**Commissione Tecnica di Verifica dell'Impatto Ambientale – VIA e VAS**

Parere n. 3209 del 6/12/2019

<b>Progetto:</b>	<p><i>Verifica di assoggettabilità alla VIA</i></p> <p><b>SS 9 "Emilia"</b></p> <p><b>Variante all'abitato di Santa Giustina</b></p> <p><b>in comune di Rimini.</b></p> <p><b>IDVIP: 4510</b></p>
<b>Proponente:</b>	<b>ANAS S.p.A.</b>

**Soluzione 5:**

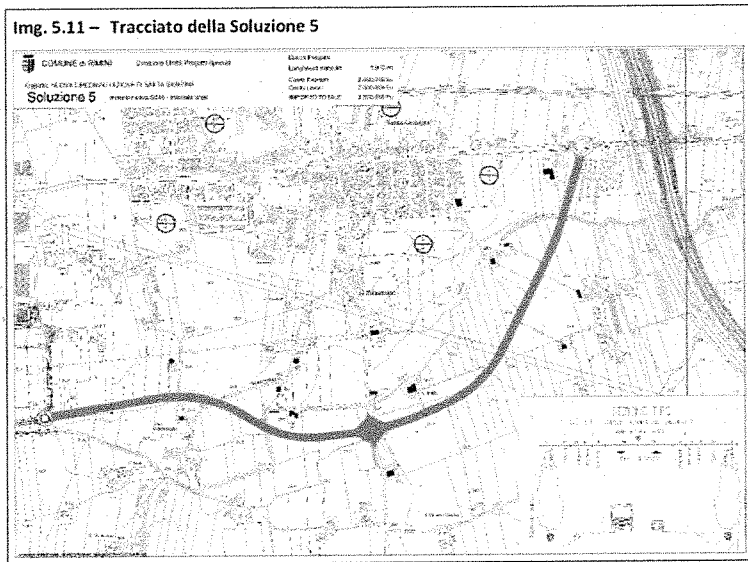
**CONSIDERATO** che dal confronto delle cinque soluzioni analizzate ed in base alle analisi condotte, si è assunta la decisione di procedere con la **Soluzione 5**;

**CONSIDERATO e VALUTATO** che la soluzione n.5 è risultata essere la migliore sotto il profilo ambientale per 4 indicatori su 7, non riportando nessun valore basso;

### Ubicazione indagini ambientali

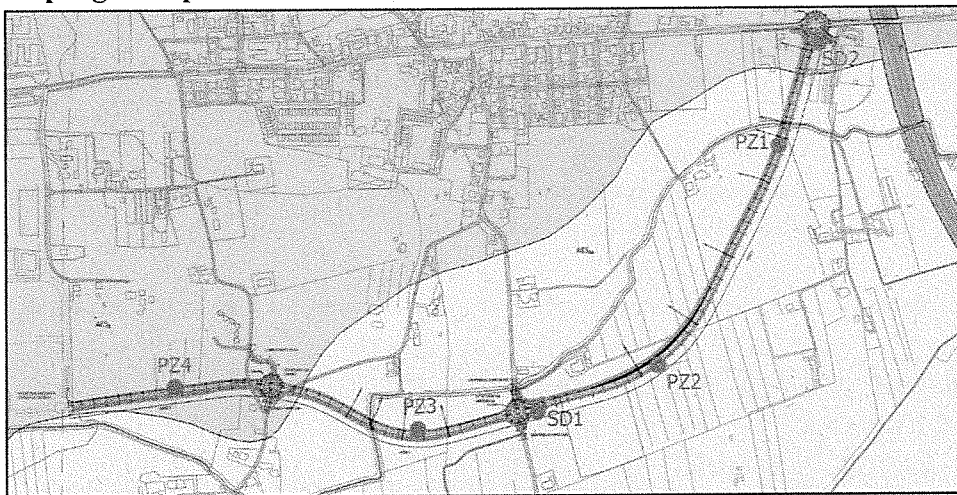
**CONSIDERATO** che il proponente indica che l'esecuzione dei pozzetti esplorativi sarà eseguita con mezzi meccanici tali da garantire il raggiungimento della profondità di almeno 2 m dal p.c..

Contestualmente verranno prelevati dei campioni di terreno alle profondità indicate nella Tab. 5.1 e verrà redatta la stratigrafia delle litologie attraversate;
